大飯発電所3号炉 高経年化技術評価 審査会合における指摘／質問事項の回答

関西電力株式会社

2021年7月6日

2021年1月21日審査会合における指摘／質問事項は以下のとおり。

＜大飯発電所3号炉 長期施設管理方針の追加案＞

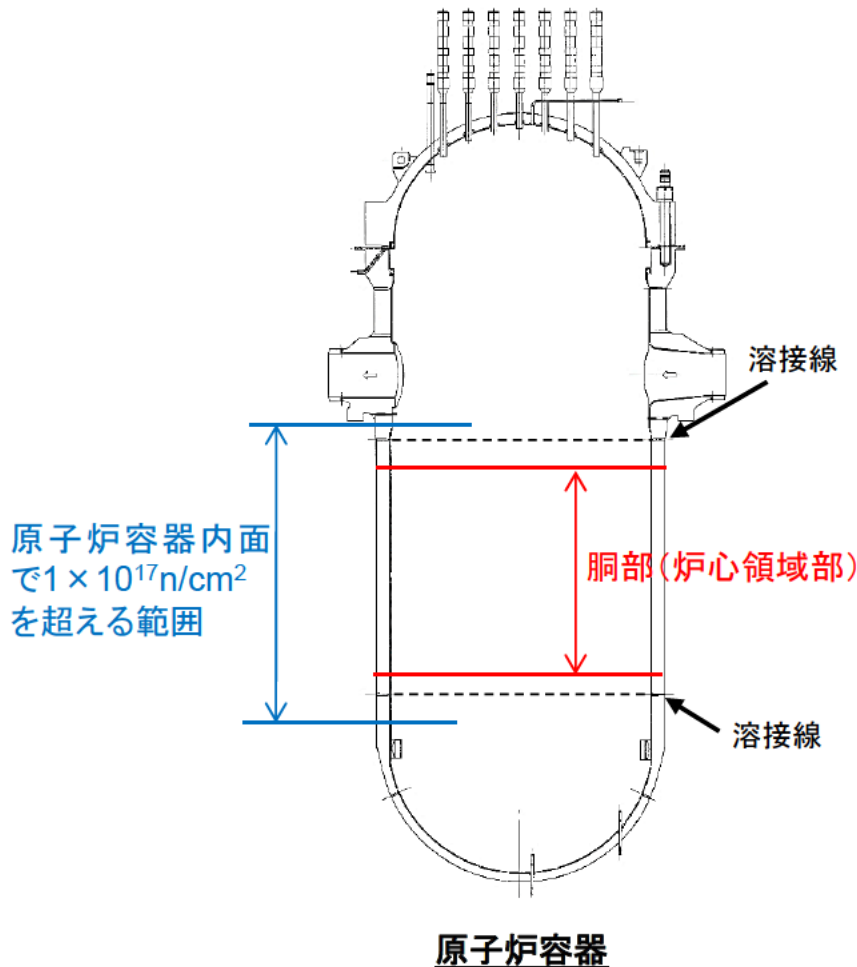
- 本事象は、調査の結果、「過大な溶接入熱」と「形状による影響」が重畳したことで表層近傍において特異な硬化が生じ、この特異な硬化が亀裂の発生に寄与したと推定された。亀裂は溶接熱影響部で粒界に沿って進展しており、粒界型応力腐食割れで進展したものと判断している。
- 一方、国内外のPWRプラントにおいて類似の事例は確認されておらず、大飯3、4号炉等において同様の事象発生の可能性があると推定された部位全てに対し追加検査が行われたが、亀裂は認められていない。これらの状況から、亀裂の発生は「過大な溶接入熱」と「形状による影響」が重畳した特異な事象であったと考えられる。
- 亀裂発生部位については、第18回定期検査にて取替えを行い、取替えに際しては初層入熱量が過大とならない全層Tig溶接を採用しているため、今後同様の事象が発生する可能性は小さい。
- 当該部の亀裂は特異な事象と判断され、今後も機能の維持は可能であることから、高経年化対策上着目すべき経年劣化事象ではない。
- なお、大飯3号炉で発生した事象は特異であるが、メカニズムが全て明らかになっていないことから、類似性の高い箇所に対しては第21回定期検査までの間、毎回検査を実施することとしている。また、第22回定期検査以降については、今後の知見拡充結果を踏まえて、対象・頻度を検討し供用期間中検査計画に反映を行う。

これまで国内外で経験している劣化事象とは性質が異なるものであることから、新たな劣化事象として、「ステンレス鋼配管溶接部の施工条件に起因する内面からの粒界割れ」を追加する。

しかしながら、大飯3号炉は事象発生プラントであり、今後の知見拡充結果を踏まえて対応することを明確にしておく観点から、高経年化対策上着目すべき経年劣化事象ではないものの、以下の通り、長期施設管理方針に追加して管理することとする。

No	施設管理の項目	実施時期※1
3	ステンレス鋼配管溶接部の施工条件に起因する内面からの粒界割れについて、2020年8月に確認された「大飯発電所3号炉 加圧器スプレイ配管溶接部における有意な指示」を踏まえて実施する知見拡充結果に基づき、第21保全サイクルまで継続して実施する類似性の高い箇所に対する検査の結果も踏まえて、第22保全サイクル以降の保全への適用の要否を判断し、要の場合には実施計画を策定する。	中長期

⑤ PCCVテナンドンの緊張力測定および緊張力予測評価について

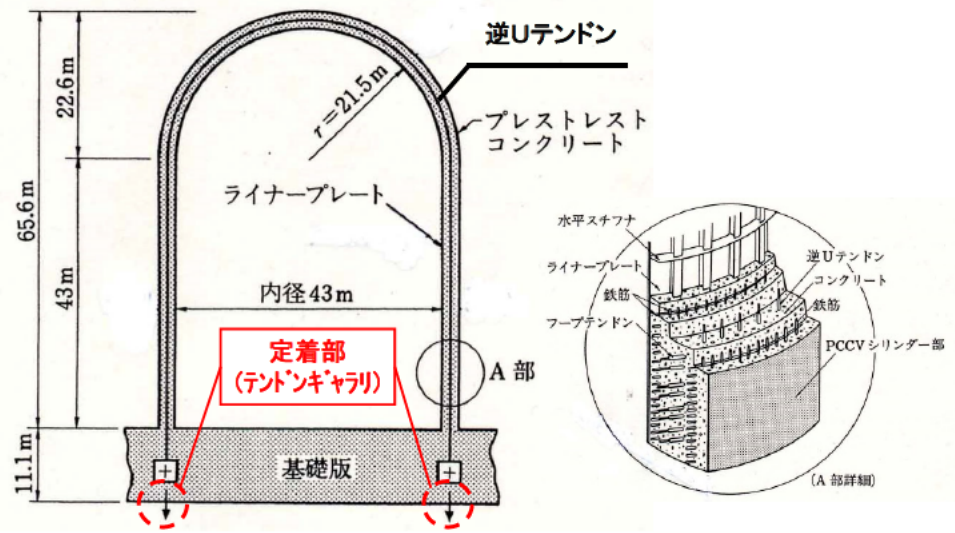
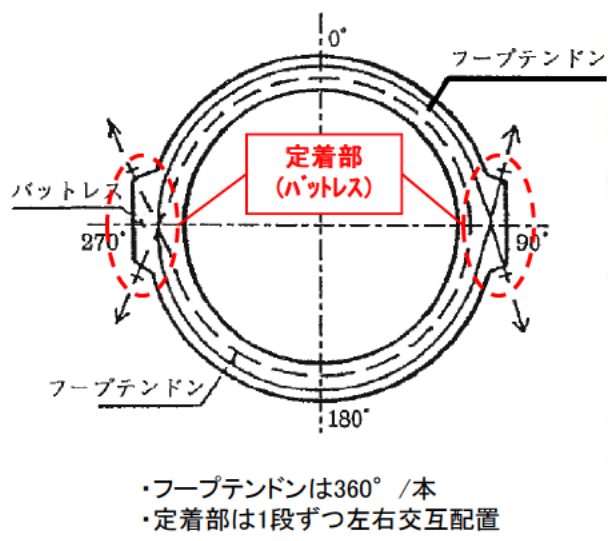
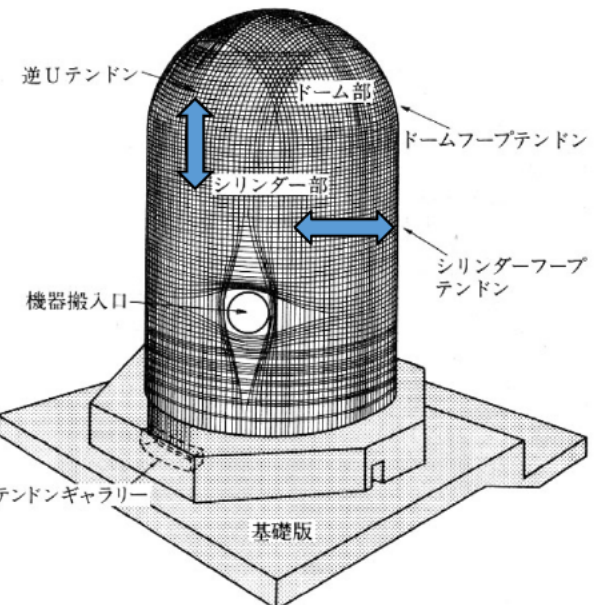
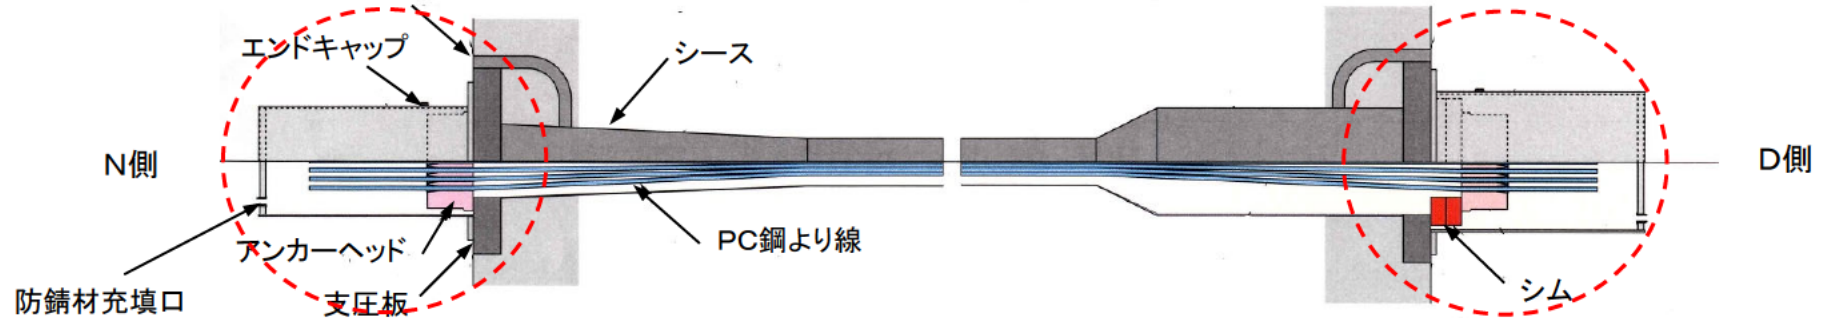
- ・テナンドン(PC鋼より線で構成)とは、PCCVの耐圧性能を確保するため、コンクリートに常時緊張力を導入するための緊張材(コンクリート内に埋設された、防せい剤が充填されたシース内に設置)
- ・供用期間中検査にて目視点検および緊張力検査を行うことにより緊張力の低下が検知可能

図5 定着部 リフトオフ荷重測定時概要図※(和訳のうえ一部加筆)

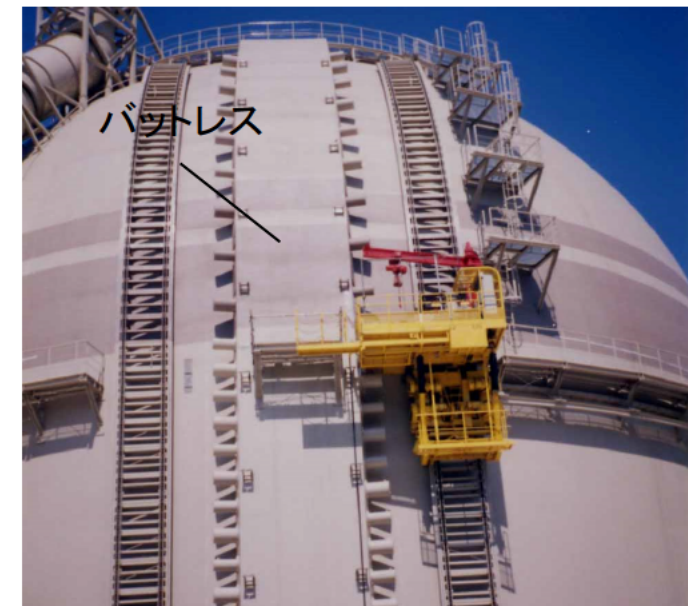
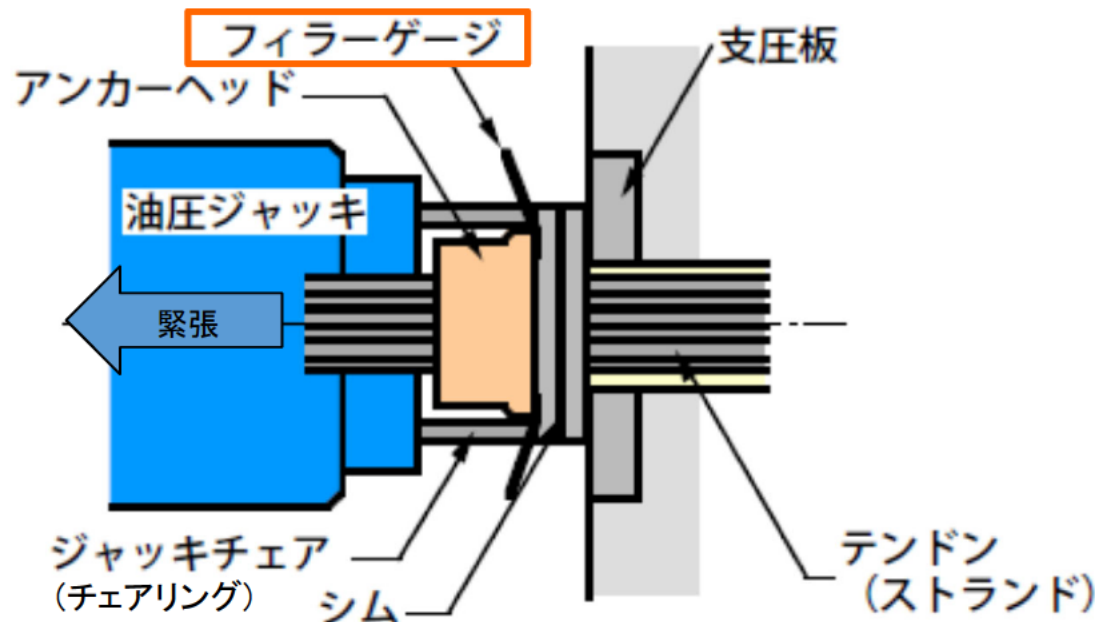
テンダンの緊張力測定

定着部での測定板(フィラーゲージ)抜取法によりリフトオフ荷重を測定

- ①エンドキャップを取り外し、防せい剤を除去する
- ②油圧ジャッキを取り付ける
- ③測定板(フィラーゲージ: 薄い金属片)をアンカーヘッドと支圧板(またはシム)の間に左右挿入する(測定板が挿入可能になるまでジャッキで荷重を上げ(テンドン緊張)、挿入後除荷)
- ④ジャッキで荷重を上げていき(テンドン緊張)、測定板(フィラーゲージ)が抜けたときの荷重(リフトオフ荷重)を測定する
- ⑤上記測定を3回行い、3回の測定荷重の平均値をリフトオフ荷重とする
- ⑥測定後、油圧ジャッキを取り外し、エンドキャップを取り付け、防せい剤を注入する

図6 プレストレス損失 計算イメージ

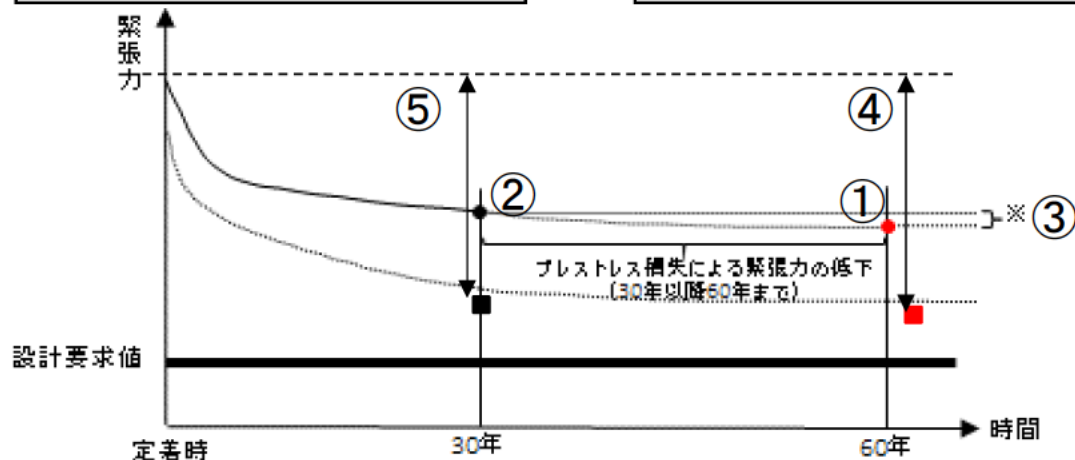
運転開始後60年経過時点の緊張力予測値を、30年目供用期間中検査における緊張力測定値より30年以降60年までのプレストレス損失※1を減じて算定し、設計要求値と比較する。

$$\text{① 緊張力予測値 (運転開始後60年経過時点)} = \text{② 緊張力測定値 (30年目供用期間中検査結果)} - \text{③ プレストレス損失※2 (30年以降60年まで)}$$

※2 プレストレス損失(30年目以降60年まで) ③
 = プレストレス損失(運転開始後60年経過時点) ④
 - プレストレス損失(運転開始後30年経過時点) ⑤

表1 tendon 定着部緊張力の設計要求値および緊張力予測値の比較

設計要求値				緊張力予測値		
	(1) 定着完了後の緊張力(kg/mm ²)	(2) 緊張力の損失(kg/mm ²)	(3) tendon 断面積 (mm ² /本)	((1)-(2)) × (3) 設計要求値(MN)	②測定値※3 (MN)	③プレストレス損失 (MN)	①緊張力予測値※4 (MN)
フープ	122.8	22	5429.05	5.36	6.16	0.028	6.13
逆U	125.3	19	5429.05	5.66	6.44	0.025	6.42

FEM(板厚:tsr)モデルと評価結果

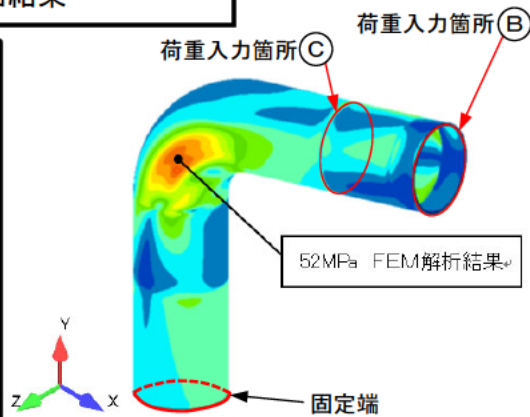
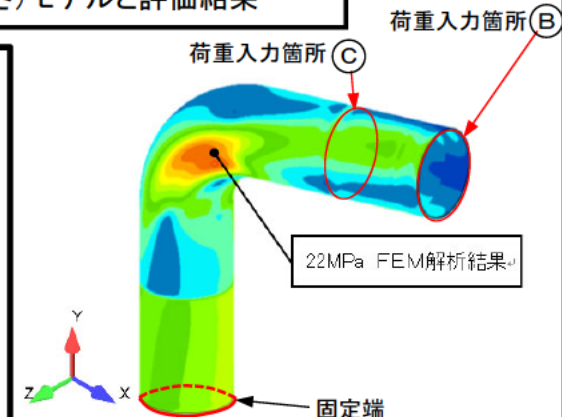
第5抽気系統配管エルボ部の一次応力評価結果(応力比0.98)のもつ保守性に関して、評価手法が有する裕度について以下2点の観点から考察する。

左記、3次元はりモデルによる評価により得られた、B点およびC点の荷重をFEMモデルへ入力とする。
 なお、C点はスプリングハンガーが設置されており支持点に作用する自重により生じる荷重を入力している。

- 一次要素のソリッドモデル(板厚方向のメッシュ数:3層)とした
- 固定端は偏平を許容しない真円固定とした
- 固定端は評価部位から2D程度(D:配管外径)離れた位置とし固定条件が評価結果に影響を与えないよう配慮した

発生応力 (MPa)			許容応力 (MPa)
内圧	自重+地震 (FEMにより算出)	合計	
14	52	66	175

発生応力 (MPa)			許容応力 (MPa)
内圧*	自重+地震 (FEMにより算出)	合計	
14	22	36	175

それぞれについて相応の裕度があり、評価手法に保守性を有していることを確認した。

発生応力 (MPa)	許容応力 (MPa)	応力比	裕度	各観点からの裕度
3次元はりモデル評価 (応力集中係数考慮、板厚: t_{sr} ※1)	171	175	0.98	1.02	—
FEMモデル評価 (板厚: t_{sr} ※1)	66	175	0.38	2.65	「1.」の観点の裕度 (2.65/1.02) 2.60
FEMモデル評価 (板厚:60年時点の予測厚さ※2)	36	175	0.21	4.86	「2.」の観点の裕度 (4.86/2.65) 1.83

⑥ 潮位計(防護壁)を耐津波安全性評価対象外としている理由

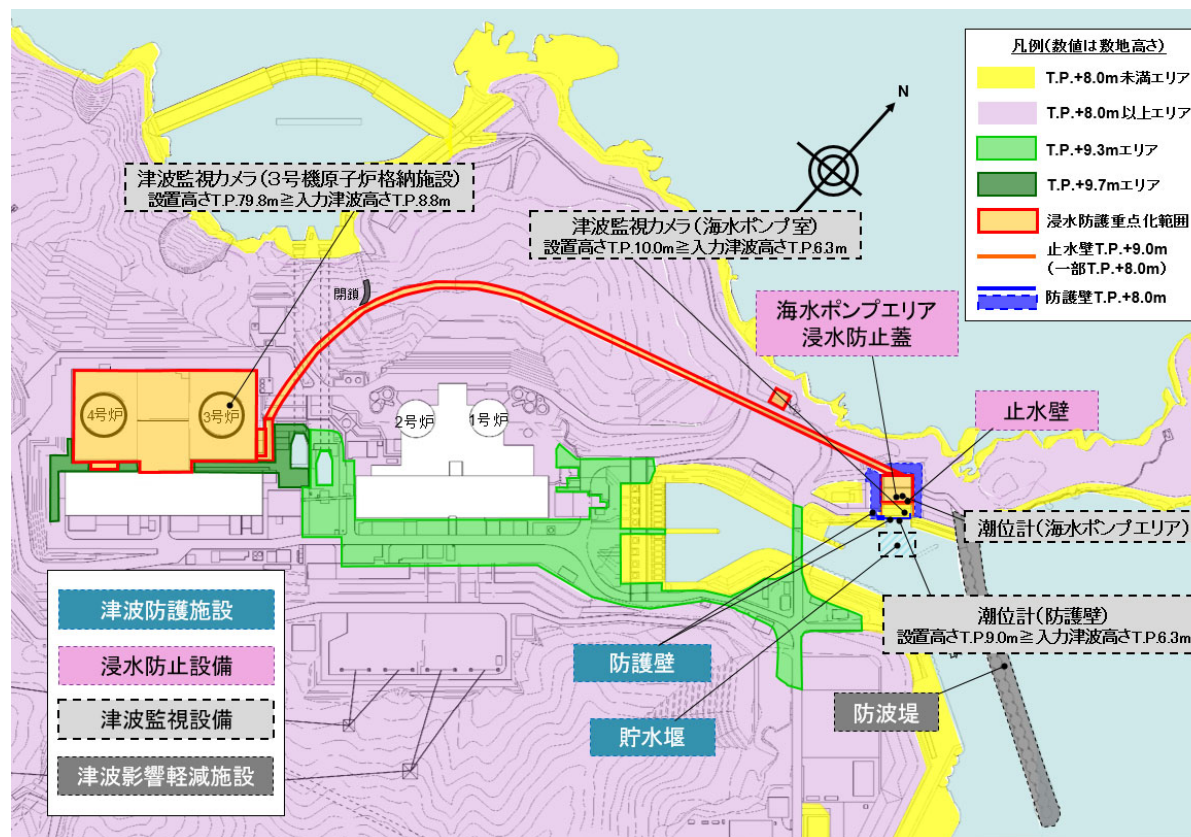
- 潮位計(防護壁)の設置高さ(T.P. 9.0m)が入力津波高さ(T.P.6.3m)以上であるため、浸水や波力の影響を受けることはない。
- また、潮位計(防護壁)は、漂流物の影響を受けた場合も以下のとおり機能補完可能な設計としている。

〔 下降側:潮位計(海水ポンプエリア)の潮位測定による津波の傾向監視
 上昇側:津波監視カメラ(海水ポンプ室)で顕著な上昇側の潮位の状況監視 〕

以上より、潮位計(防護壁)は耐津波安全性評価対象外としている(工事計画認可申請書においても理由で「津波防護に係る浸水防護設備の強度計算」の対象外としている)。
